Mission régionale d'autorité environnementale

Avis sur le projet de centrale photovoltaïque au sol sur la commune de Bitche (57) porté par la société CPV SUN 40

n°MRAe 2023APGE106

Figure 4: Principales mesures « Éviter, Réduire, Compenser » (ERC) du projet. Source : dossier.

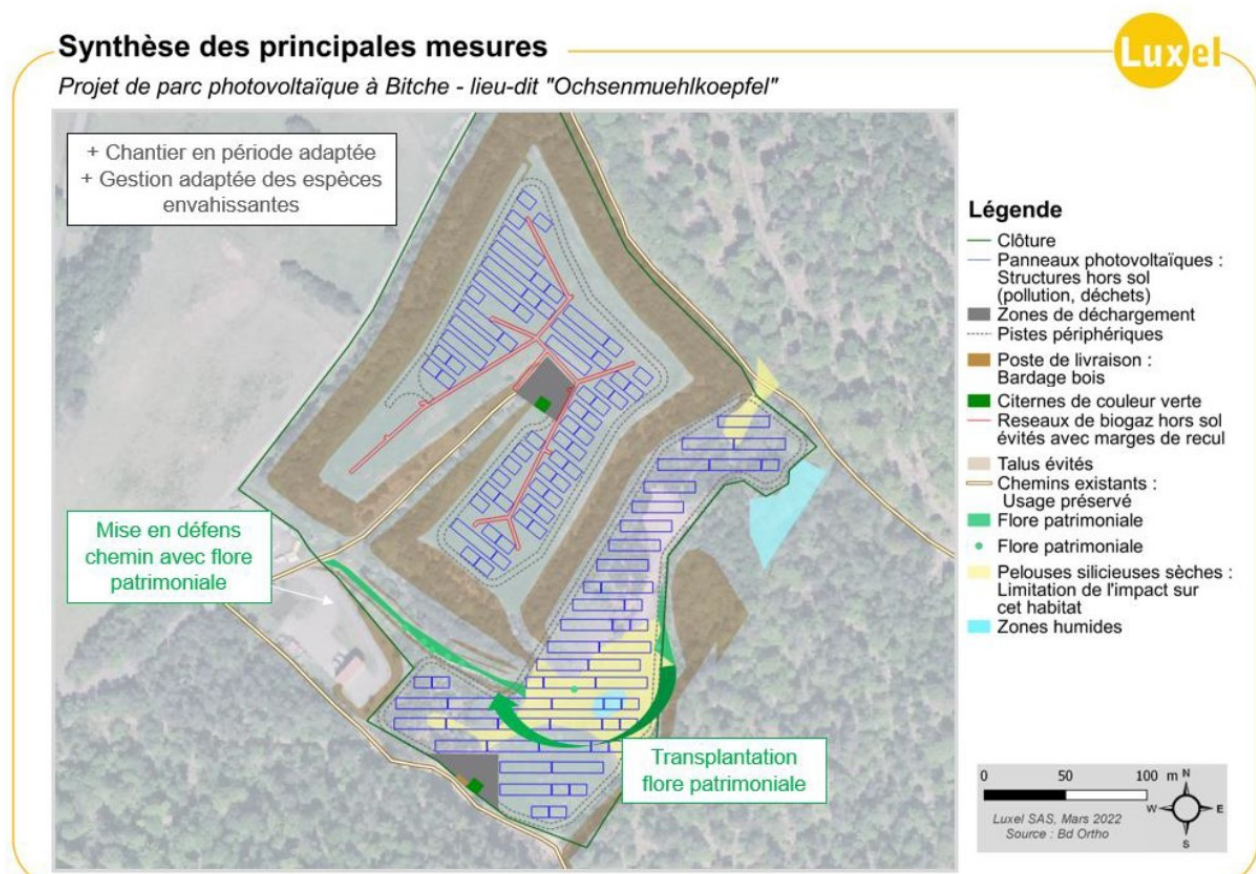
L'Ae observe que les mesures d'évitement permettent de préserver des milieux à enjeux pour des espèces patrimoniales et/ou protégées (oiseaux, chauves-souris et plantes notamment) et que le maintien d'un couvert herbacé et la gestion du parc (absence de produits phytosanitaires et fauche tardive) seraient favorables à la biodiversité (insectes, oiseaux, amphibiens et reptiles),

sous réserve de préciser les modalités de gestion écologique des pelouses (pâturage ovin ...) en se rapprochant du Parc naturel régional (PNRVN).

En revanche, le dossier ne distingue pas les opérations prévues en « travaux lourds » de celles en « travaux légers », ce qui apparaît indispensable puisque des travaux légers sont autorisés y compris en période de sensibilité des espèces notamment protégées. De plus, le dossier indique que les travaux lourds sont autorisés en période de sensibilité des espèces s'ils sont « en continuité » sans précision.

- **préciser la distinction entre « travaux légers » et « travaux lourds » ;**
- **ne pas autoriser, en période de sensibilité des espèces, des travaux générant des poussières, vibrations et bruits (travaux de terrassement, de voirie, de débroussaillage par exemple) ;**
- **redéfinir le calendrier de travaux en conséquence et, sur la base de ces informations, s'assurer auprès du service en charge de la biodiversité (DREAL), de la nécessité ou non de déposer une demande de dérogation Espèces Protégées.**
